Onderwerp : Reactie op het voorontwerp bestemmingsplan 'Lauwersoog e.o.'

Onderwerp: reactie op voorontwerpbestemmingsplan 'Lauwersoog e.o.'

Figuur 1. De ligging van het gebied dat is aangeduid als EHS 'water'.

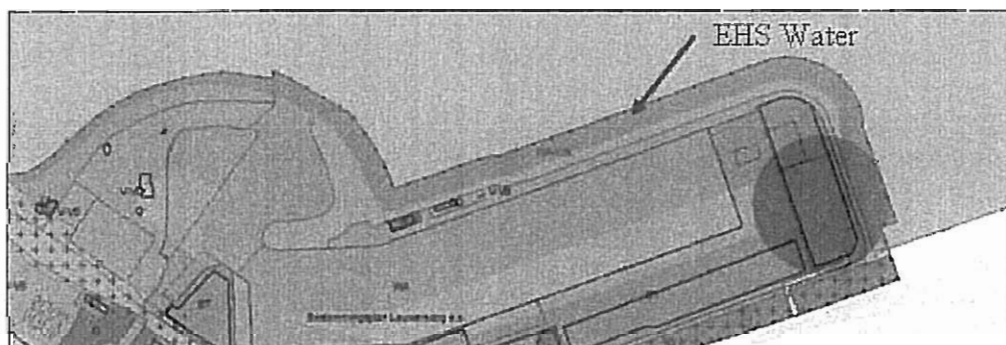
Op bladzijde 18 van de toelichting staat dat er binnen het plangebied geen EHS gebieden liggen. Deze conclusie is niet geheel correct. Binnen het plangebied ligt namelijk een gebied dat in de omgevingsverordening is aangeduid als EHS 'water'. Het betreft een gebied aan de noord- en oostzijde van het plangebied. Dit gebied heeft grotendeels de bestemming 'Water-Waterkering'. De ligging van dit gebied is aangegeven in figuur 1.

Op grond van artikel 4.31 van de verordening kan dit gebied alleen worden bestemd als 'Water-Waterkering' als duidelijk is dat dit niet leidt tot een significante aantasting van de natuurwaarden of van het areaal water of natuurgebied. Uit het bestemmingsplan blijkt niet of aan deze voorwaarde is voldaan. Het verzoek is derhalve om het plan op dit punt aan te vullen.

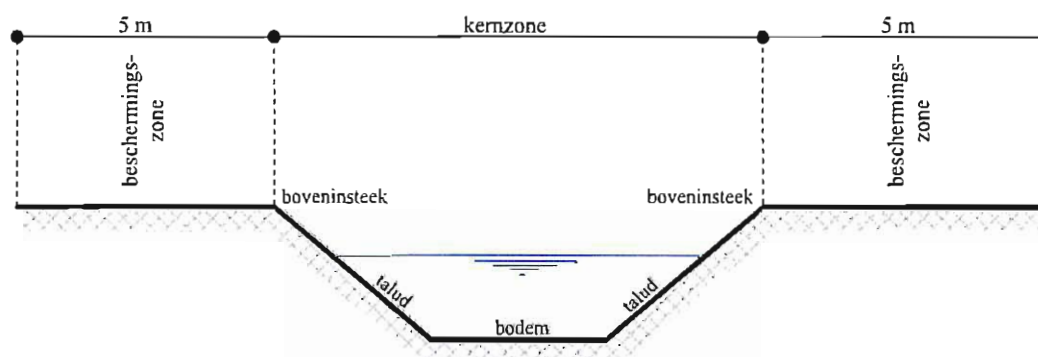
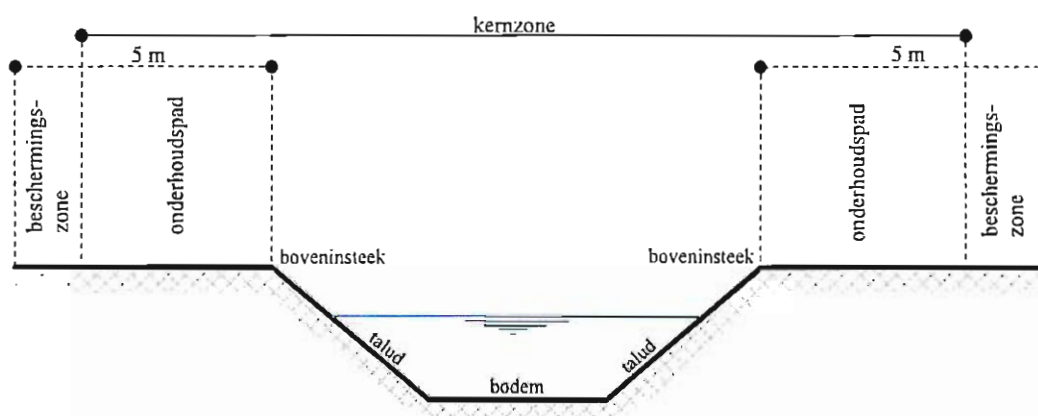
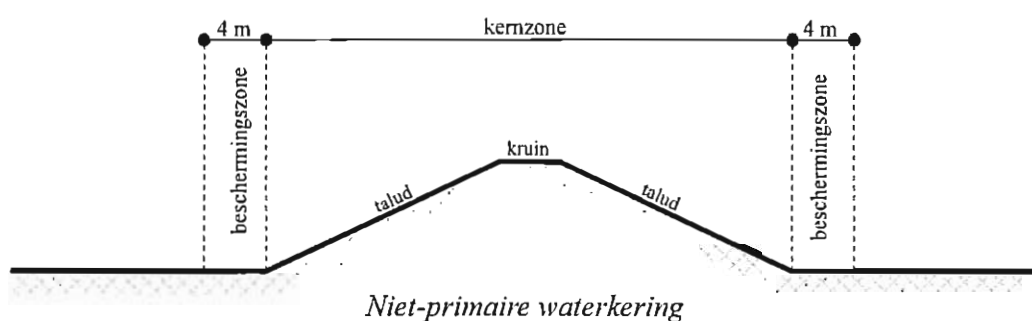
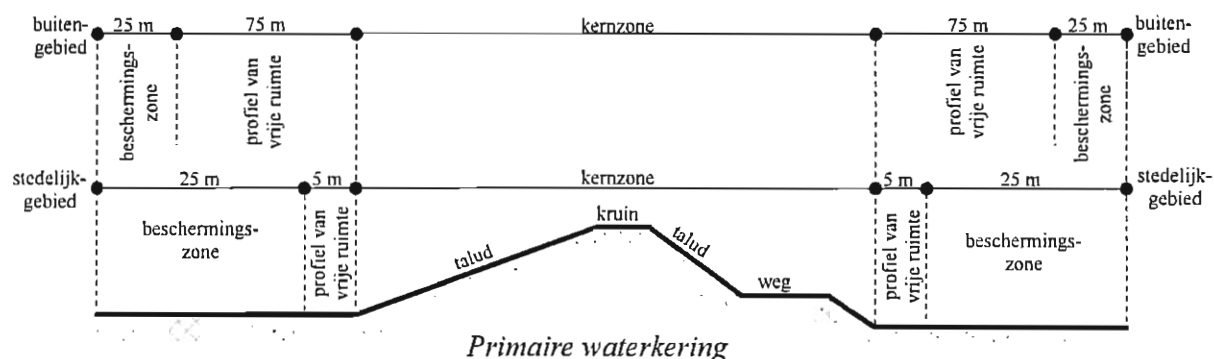
De breedte van het "profiel van vrije ruimte" van de primaire kering is in het buitengebied 75 meter en de breedte van de beschermingszone van de primaire kering is 25 meter. In bijlage 1 van onze reactie is een overzichtstekening opgenomen van de keringen en de bijbehorende beschermingszone.

De breedte van de beschermingszone langs de niet-primaire kering is 4 meter. In bijlage 1 van onze reactie is hiervan een overzichtstekening opgenomen. Het verzoek is om de regionale kering en de vrijwaringszone van 4 meter rondom deze kering op te nemen in het bestemmingsplan. De ligging van de regionale kering rondom Lauwersoog is opgenomen in bijlage 2. De ligging van de regionale kering rondom Suyderoogh is opgenomen in bijlage 3.

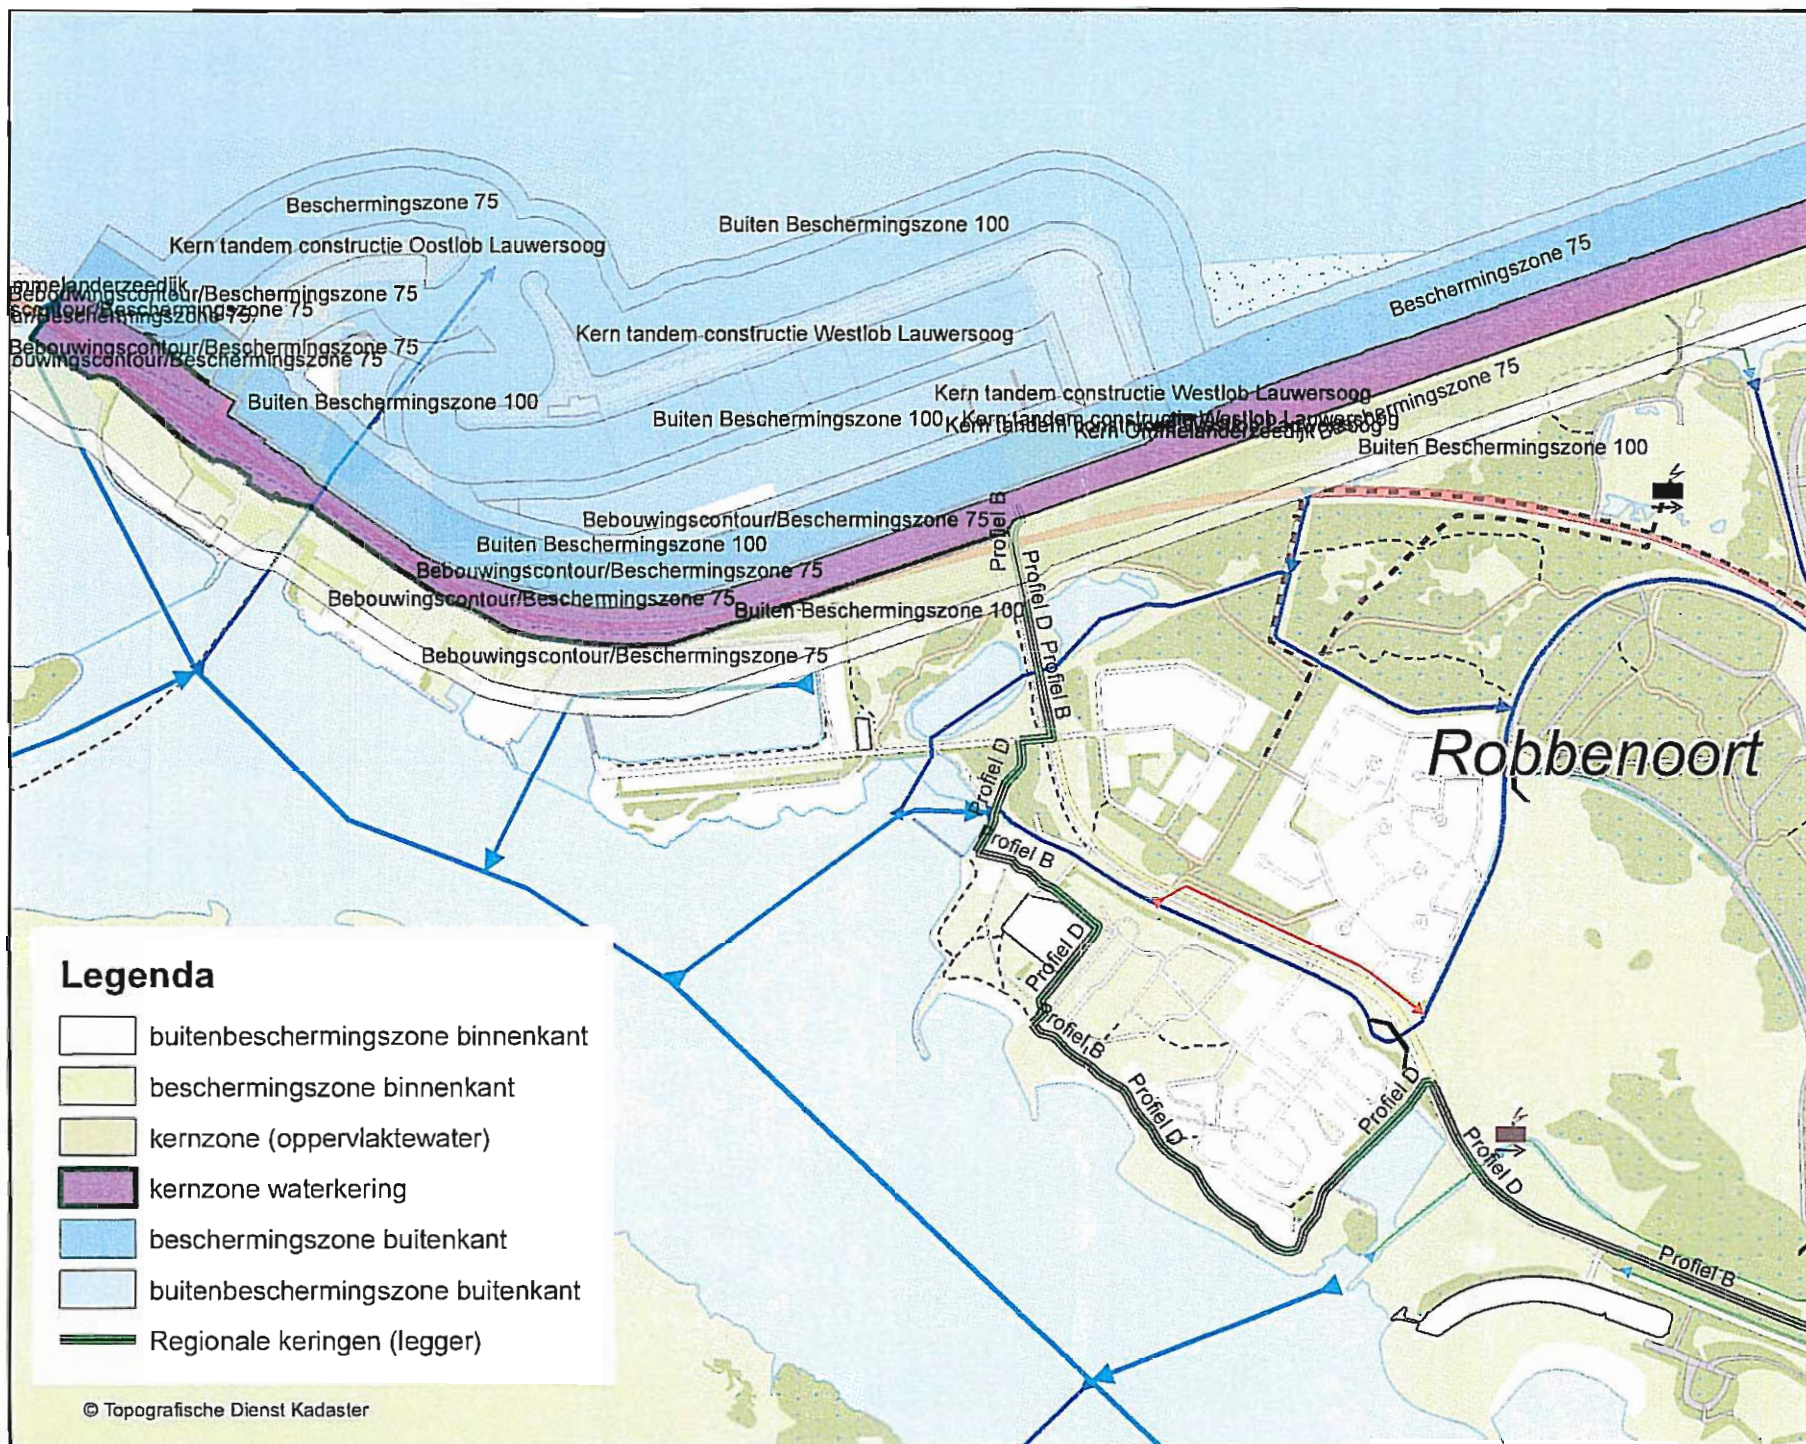
De ligging van de primaire kering met bijbehorende beschermingszones is opgenomen in bijlage 2.
